工程指示 / 要求簡箋 ENGINEER INSTRUCTIONS(E.I.)

工程指示編號:	EI- 6801	修改版本:	-
	HK- 2254		
工程編號:	J 856	工程名稱:	TSWTL23 天榮
收件人:	生統/謝永林	發件人:	Thomas Wong
工程項目:	46/F用防踩腳擋板,摺件	日期:	04/10/2023

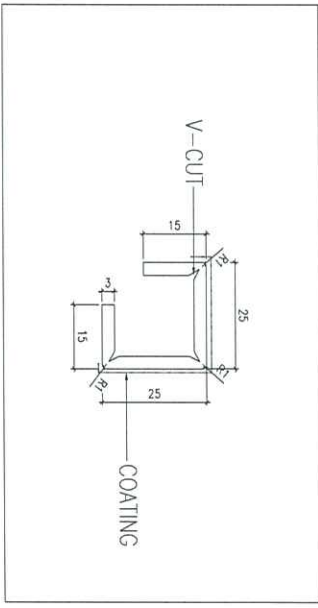
按怡輝指示業主要求修改46/F用防踩腳擋板,摺件樣子
工廠可用現成鋁料 25x25 切割及噴塗
厚度按廠存貨
鋁料角位最好貼近R1
送香港售樓處 收貨人:冼生97869202/Markus 96614002/Mat 94360283
地:南晶站V Walk,停車場限高4.5M

HILTI XU-P8 DRIVEN PIN
@300c/c

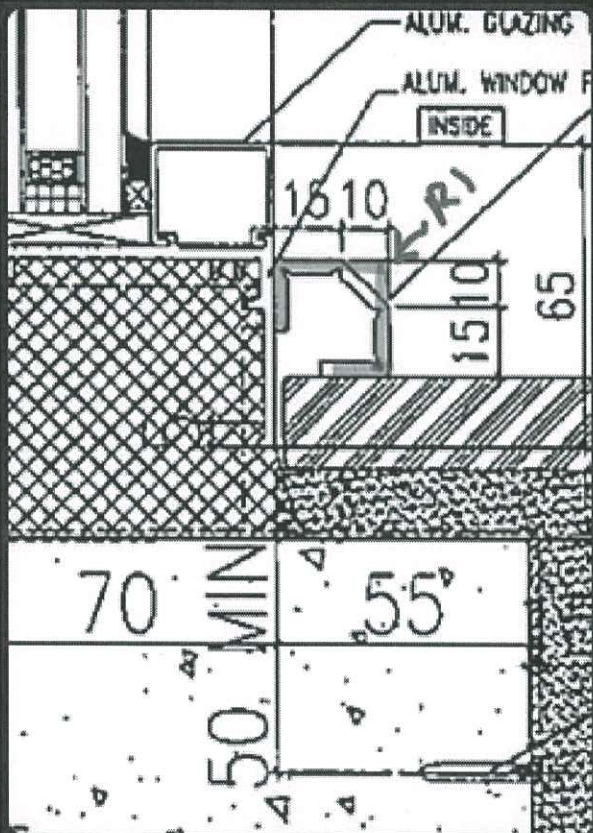
業主加單

R1 用鋁板摺不到, 最少R3 12:35 ✓✓

或者等工廠開咗之後, 我叫他們輕輕用布轆拖一拖, 減少直角
